Avis délibéré de l'autorité environnementale sur le projet de suppression du passage à niveau 28a et de réalisation d'une passerelle à Vulaines sur Seine (Seine-et-Marne)

n°Ae : 2011-74

Avis établi lors de la séance du 11 janvier 2012 - n°d'enregistrement : 008044- 01

Localisation du projet

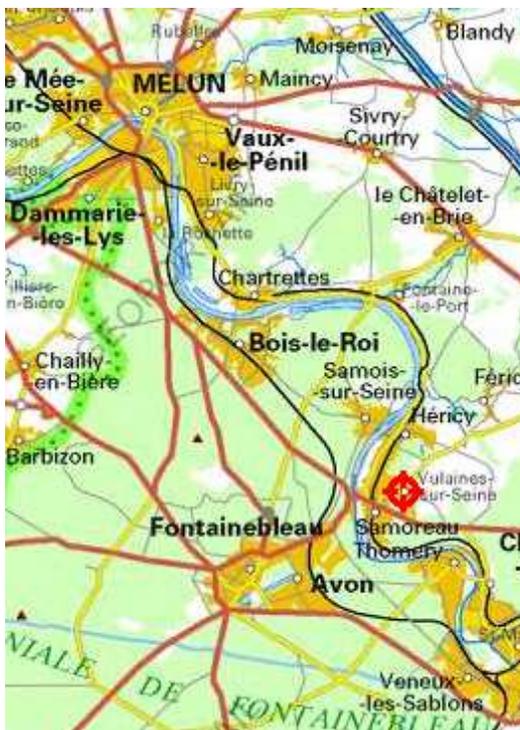
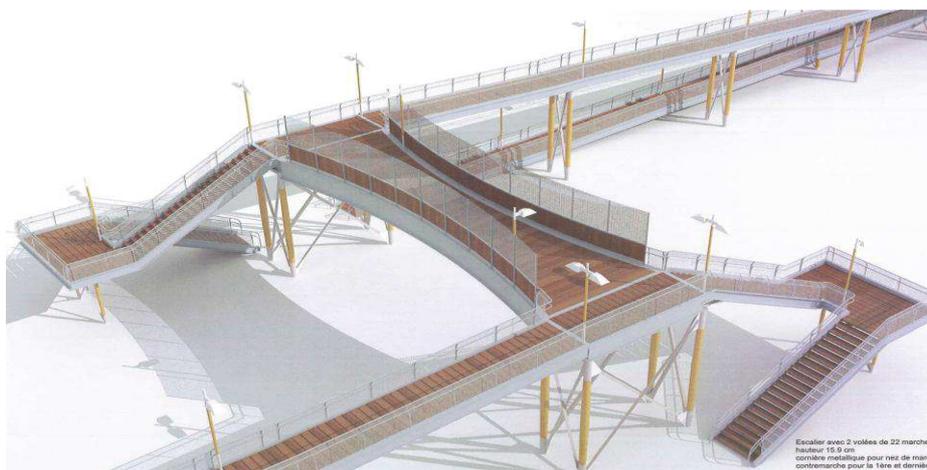
Elle constate cependant que cette étude d'impact, malgré son volume apparent, a été réalisée avec une économie de moyens qui paraît parfois extrême : le chapitre 7 sur la méthodologie cite une seule visite de terrain (cf. p. 110), les données d'état des lieux sont extraites de bases de données publiques très générales, l'aire d'étude « correspond à la zone dans laquelle s'inscrit le projet », ce qui est la moindre des choses, et faute de données cartographiques permettant de localiser le projet, les rapporteurs ont dû les reconstituer eux-mêmes (cf. cartes et photo ci-dessus).

Les photos aériennes (cf. § 1.1 ci-dessus) font apparaître que le projet jouxte, sur sa partie est, une zone de
